日時:令和 7 年5月30日(金)10時

5月30日(金) 先達山太陽光発電所工事打ち合わせ

①amp報告 P.4、P.5 図面参照

20250529_施工状況

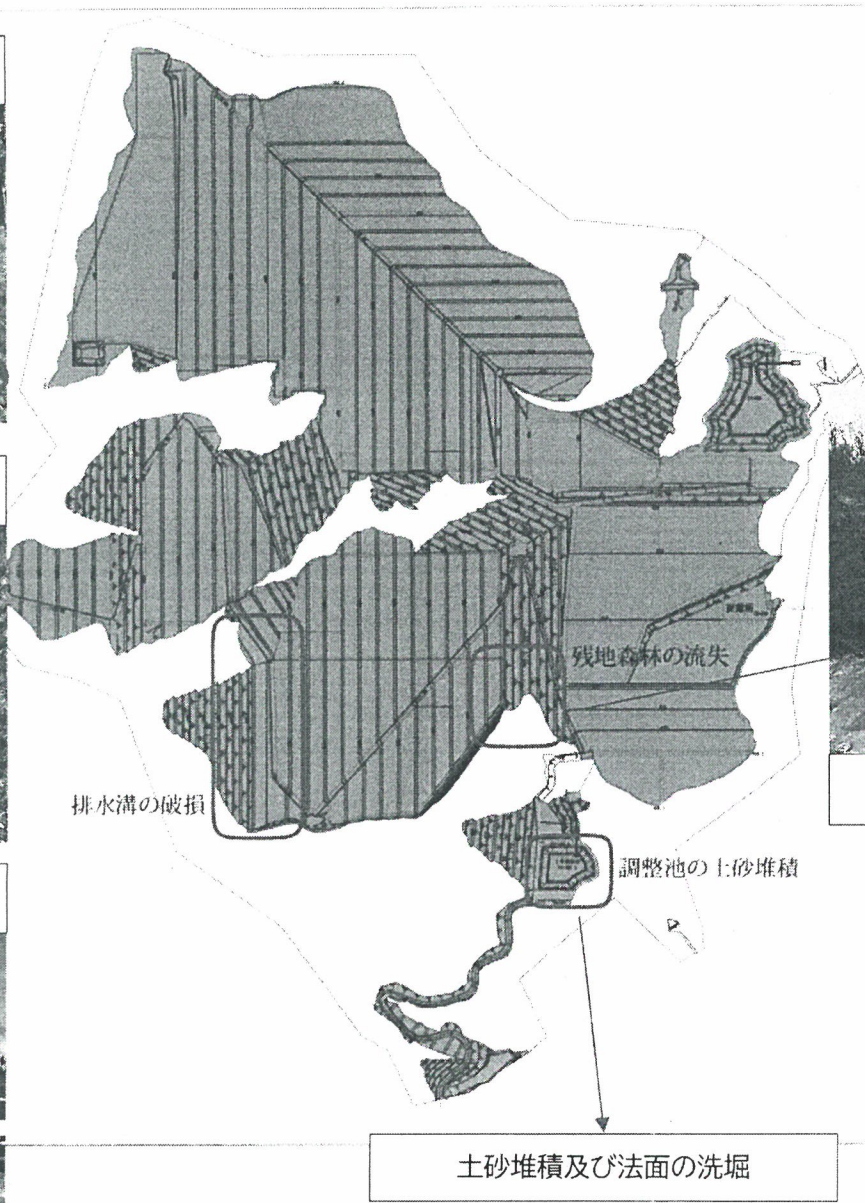
1)工事進捗報告

・緑化工 現在 100%(前回100%)

・土工 現在 100%(前回100%) *面積 99.7 %

・パネル等設備 現在 約 90%、パネルのみ71%(前回85%、パネルのみ55%)

R7.4.24 現地確認結果

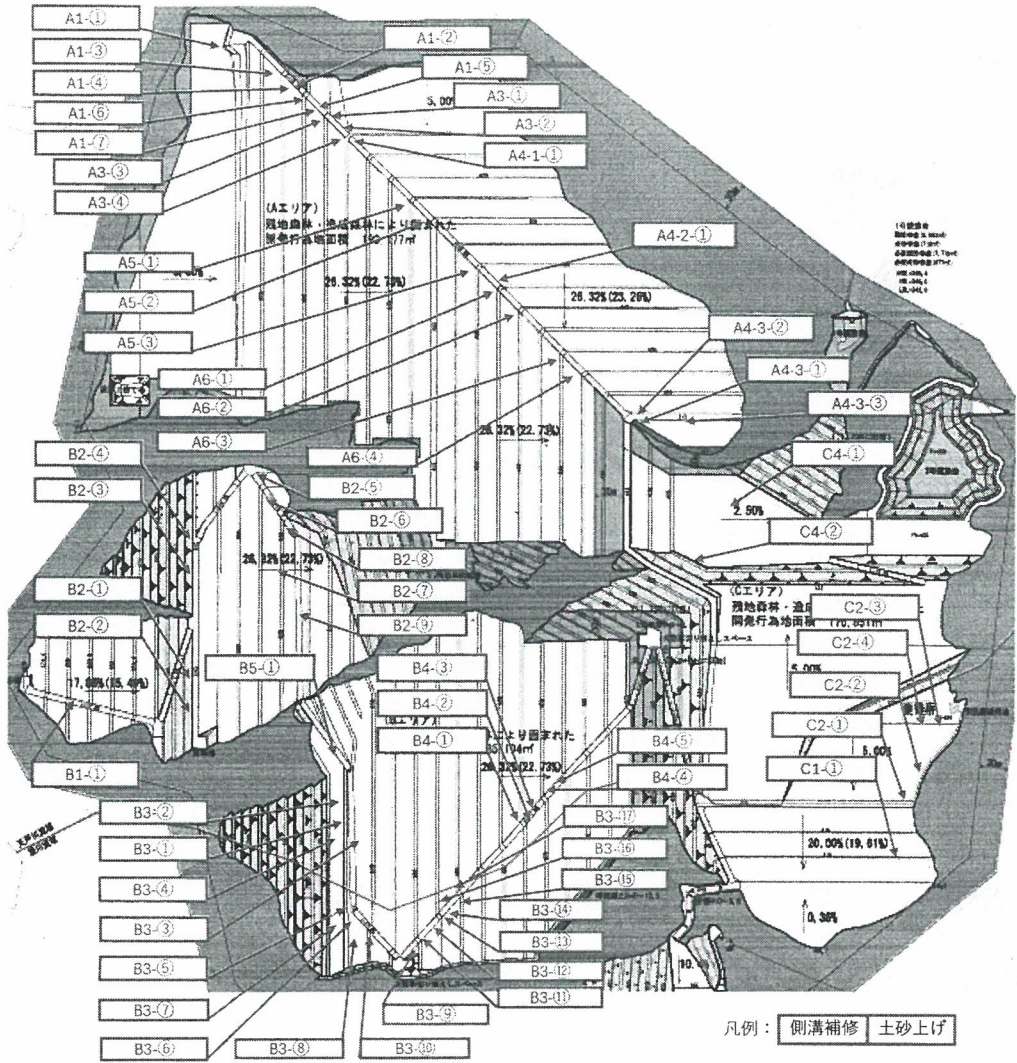
富塚:現場の問題箇所は別紙 P. 6 のとおりであり、口頭で要請する。

4/24 の現地立会で確認した指摘事項は別紙のとおり、

・芝の育成不良

・排水設備破損、土砂落ち葉堆積

・調整池の土砂堆積、法面洗堀

・排水設備からの跳水による地山崩落

これらの対策を行うこと。

amp 〇〇:排水設備破損、落ち葉対応をすぐに行う。

芝の育成不良については土の酸性が強く活着していない。対応を考える。
